OPTIONAL SERVICE BULLETIN

OSB 36-111

Replacement of the cylinder head temperature indicator with a coolant temperature indicator.

WI-OSB 36-111

Figure 4: New CT sensor position
Neue Position des Kühlmitteltemperatursensors

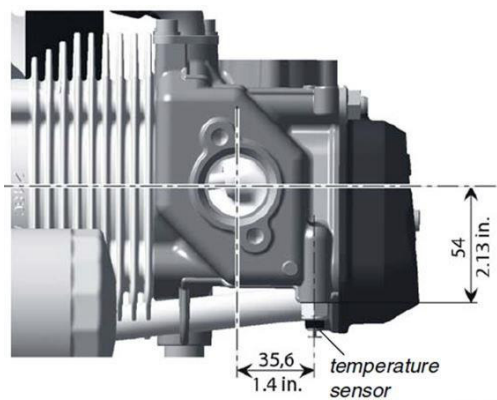
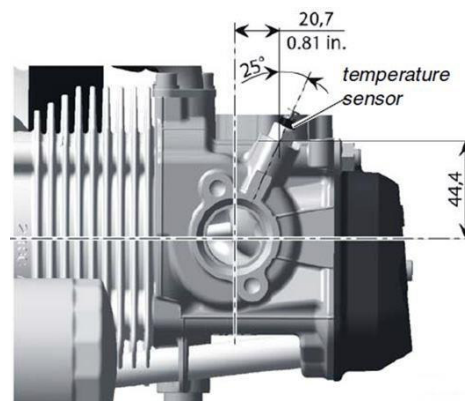
8.	Das Kühlsystem komplett mit frischem, sauberem Wasser durchzuspülen.	Flush the drained cooling system with fresh and clean water.
9.	Wenn notwendig, schneide das Kabel von der Zylinderkopfanzeige ab und verlängere es mit einem passenden Zwischenkabel, bis die notwendige länge für die geänderte Kühlmitteltemperaturanzeige position erreicht wird. Kabelverlegung nach Figur 5 (grüne Linie) Siehe Figur 3, 4 und 5.	If necessary, cut the cable from the cylinder head temperature indicator and extend the cable with an appropriate adapter cable to achieve the length up to the new coolant temperature indicator position. Cable routing i.a.w. Figure 5 (green line). Refer to Figure 3, 4 and 5.

10.	<p>Installiere den CT Sensor auf dem neuen Zylinderkopf. Sichere das Gewinde mit Loctite 243. Anzugsmoment: 7 Nm.</p>	<p>Install the CT sensor on the new cylinder head. Secure with Loctite 243. Required torque: 7 Nm.</p>
11.	<p>Verbinde das Kabel mit dem CT Sensor. Siehe Figur 5.</p>	<p>Connect the cable with the CT sensor. Refer to Figure 5.</p>
12.	<p>Wen ein 914 F Motor installiert ist, dann installiere das Hitzeschutzblech 820-7801-05-06_01 für den neuen CT Sensor.</p>	<p>If a 914 F engine is installed, than install the heat protection sheet 820-7801-05-06_01 for the new CT sensor.</p>
13.	<p>Einfüllen der Kühlflüssigkeit nach WHB Kapitel 4.1.3 ein. Für das Kühlermedium siehe ROTAX SI-912-016 und SI-914-019 letztgültige Ausgabe.</p>	<p>Fill the system with new coolant i.a.w. AMM Section 4.1.3. For the coolant refer to ROTAX SI-912-016 and SI-914-019 latest revision.</p>

Figure 6: Cowling modification
Modifizierung der Motorabdeckung

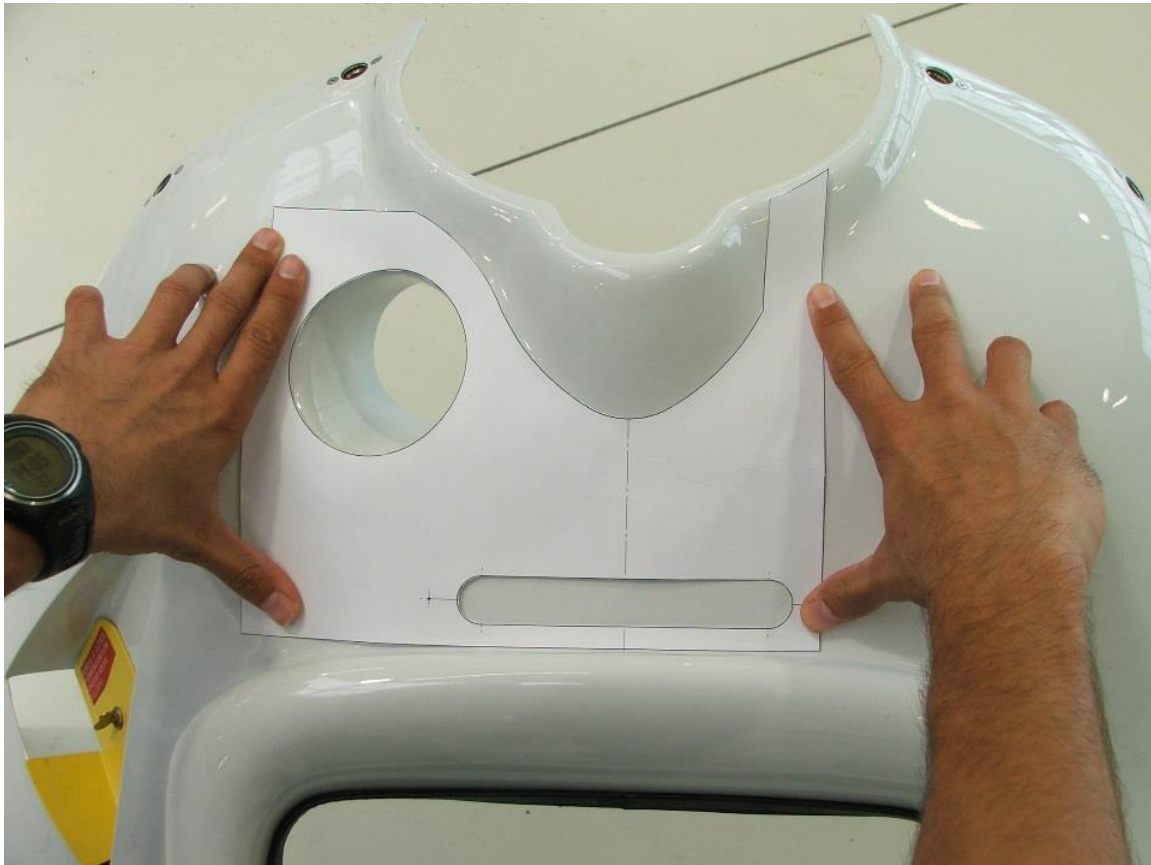
23.	<p>Ausdruck der Vorlage TTC-7116-01-SB, Überprüfung der Abmessung nach Zeichnung TTC-7116-00-00_1 / TTS-7116-00-00_1 (untere Motorhaube ohne Landelicht) TTC-7116-00-00X02 / TTS-7116-00-00X02 (untere Motorhaube mit Landelicht) (Maßstab 1:1) und Ausschneiden der Kühlöffnung inkl. Bohrung der Camloc Löcher mit 11,8 mm (0,46 in) in die unteren Motorverkleidung. Beide Camloc Löcher sind mit einer Senkung zu versehen. Installieren der Camloc Haltenocke PN 99R10-01A1 mit Mutter PN 10-01_A1. Zur Positionierung der Schablone, siehe Figur 6.</p>	<p>Print out template TTC-7116-01-SB, check dimensions on the drawing TTC-7116-00-00_1 / TTS-7116-00-00_1 (lower cowling without landing light) TTC-7116-00-00X02 / TTS-7116-00-00X02 (lower cowling with landing light) (scale 1:1) and cut out cooling slot and drill Camloc holes with 11,8 mm (0,46 in) into the lower cowling. Counter bore both Camloc holes. Install Camloc PN 99R10-01A1 with Camloc nut PN 10-01_A1. For template positioning refer to Figure 6.</p>

Figure 7: Winterkit placard position

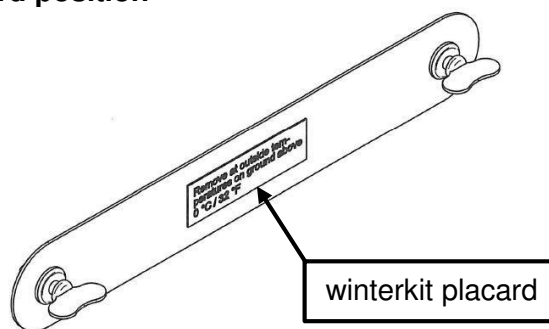
24.	Befestige den Aufkleber TTC-1126-10-01 auf dem Winterkitschlitz. Siehe Figur 7.	Install the winterkit placard TTC-1126-10-01 on the slot winterkit. Refer to Figure 7.
-----	---	--
